Tárgy: VEKOP Újpest tervezgetés

A 2018 február 09-i tervezgetés alapján átdolgozott tervekkel kapcsolatban az alábbi észrevételeket foglalmaztuk meg:

Szilágyi utca – Kiss János utca – Árpád út – Fő út csomópont:

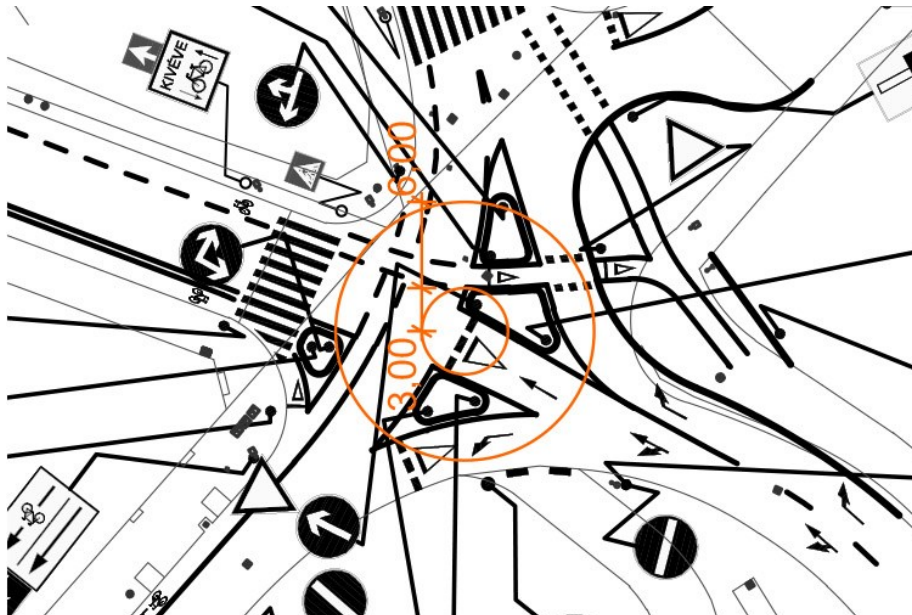
- A tervezett kialakítás Árpád úti „szervízútján” az átvezetés helyett javasoljuk, hogy balra terelő kerékpáros nyommal, az út menetirány szerinti bal oldaláról lehessen felhajtani a felüljáró alatti kerékpárútra.

- A csomópontban továbbra is megfontolandónak tartjuk a mini ($0,5 < R_b < 5$, $SZ = 7(6)$, $7 < R_k < 12$) körforgalom kialakítását, mert ez sokkal tisztábbá tenné az elsőbbségi viszonyokat, valamint biztosítaná kerékpárral minden irányban a csomópont átjárhatóságát. Egy kockakőből kirakott, döntött szegélyű járható középsziget a nagyobb járműveket nem akadályozná.

A körforgalom környezetét akár [festéssel és virágládákkal](#) is át lehet alakítani, ami olcsóbb, mint a szegélyek és szigetek átépítése.

Óceánárok utca:

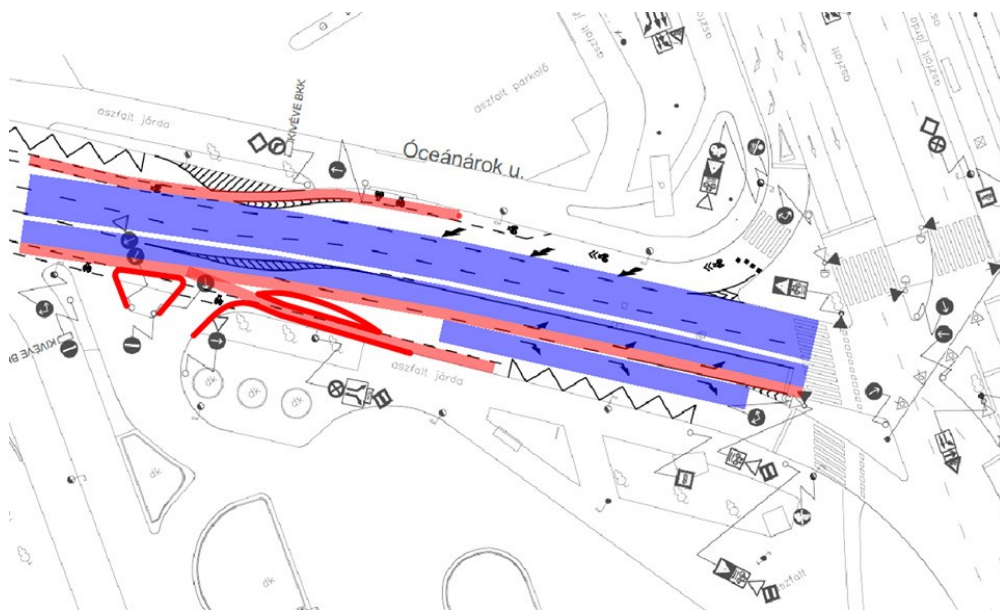
- Nem támogatjuk parkolók kialakítását fenntartható közlekedésre fordítandó forrásból, különösen, mert a 2 méter széles kerékpársávok rovására történne. A felesleges útfelületeket középen forgalomtól elzárt területként lehetne jelölni, ami egy későbbi átalakítás során zöldsávként élhetne tovább. A területen jelenleg nem jellemző a parkolás, a pályázat céljaival ellentétes lenne a parkolási igények gerjesztése.

- A kereszteződésekben a beforgatott piktogramok helyett normál irányban állókat javasolunk.
- A Farkaserdő utca előtti jobbos sáv veszélyesen hosszú, rövid jobbos sáv elég lenne.

- A Farkaserdő utcai közvetett balra kanyarodó hely visszahúзва nem használható. A kereszteződés nem lámpás, így a várakozás ideje minimális, nem életszerű, hogy lámpás biztosítás nélkül ekkora kitérőt tegyenek kerékpárral a felállóhelyig. A valóságban ez a kanyarodási manőver a következőképpen néz ki: a balra kanyarodó kerékpáros a kereszteződésből való kilépés előtt kerékpársávtól jobbra húzódva, esetleg lábát letéve megvárja, amíg keresztezheti az utat a szemből balra kanyarodóval együttműködve. Táblás csomópontban a terven ábrázolt visszahúzott felállóhely megközelítése nem reális.

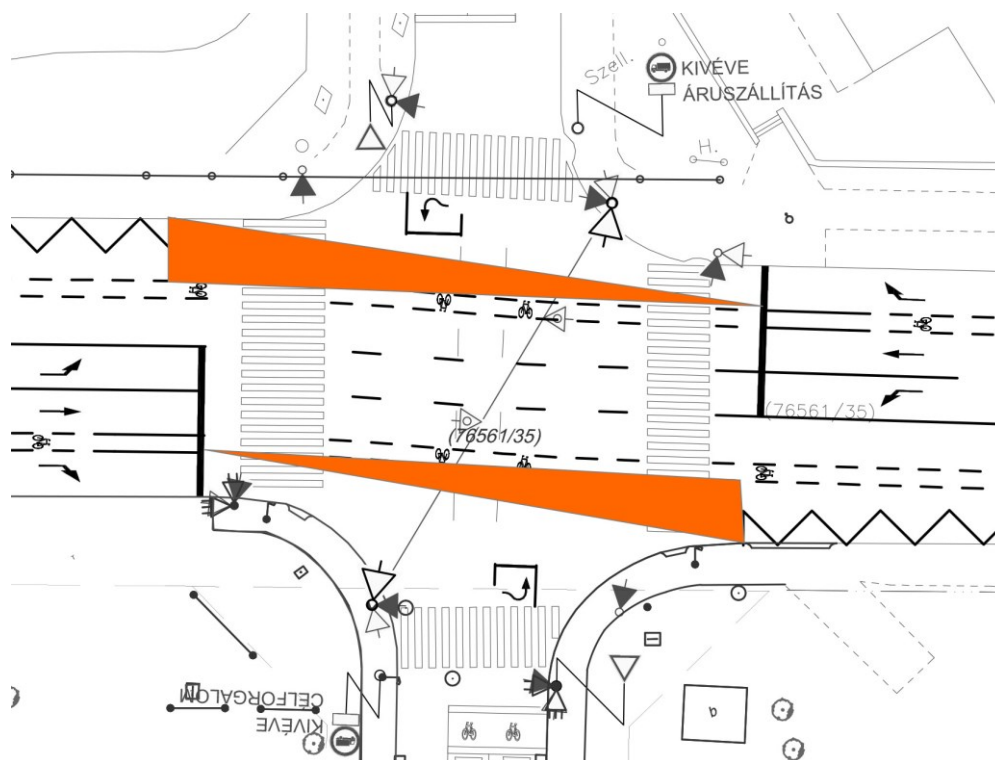
- A Sporttelep utcai csomópontban az alábbi ábrán jelölt terület széléig előrehozhatók a közvetett balra kanyarodást segítő felállóhelyek:

Berda József utca:

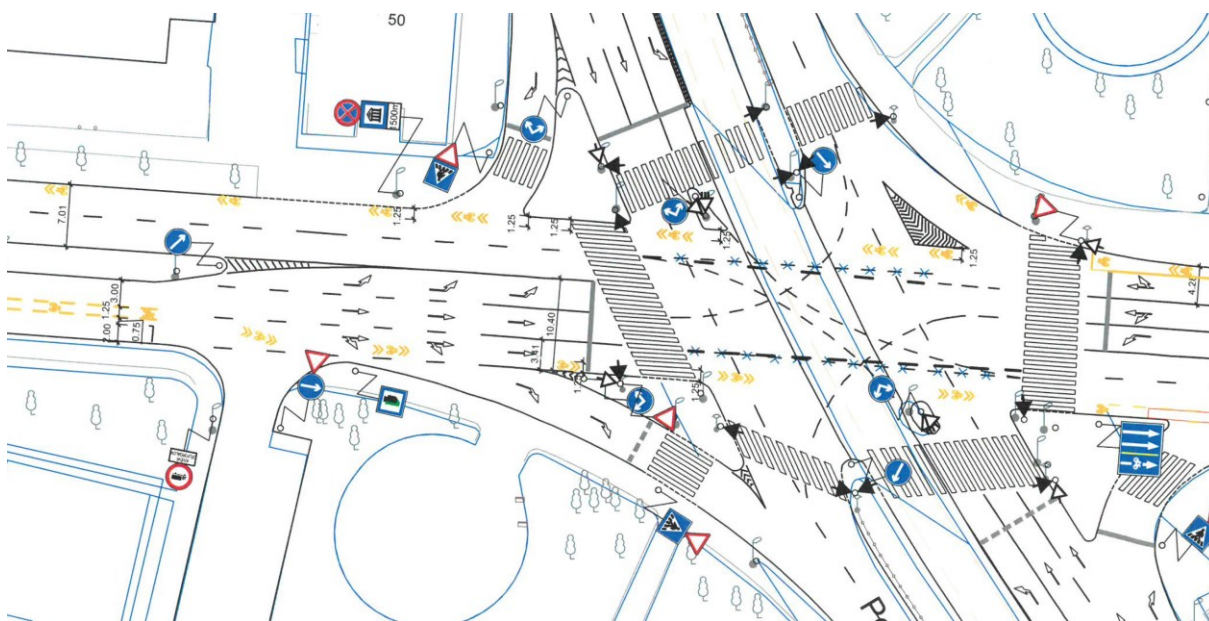
Jelenlegi állapot szerint a Pozsonyi utcai járműosztályozónál a két háromszög sziget között 17,4 m áll rendelkezésre. A sávok újraosztásával a következő módon elférne kerékpársáv:

1,5 + 3,20 + 2,75 + 2,75 II 2,75 + 3,00 + 1,45

Zöldsáv mentén 2,75 + 3,00 + 1,25 sávkiosztással létesülhetne kerékpársáv, e mellett korábban egy forgalmi sávban folytatódott az első keresztezéstől a közút, így nem látjuk akadályát kerékpársávok kialakításának.
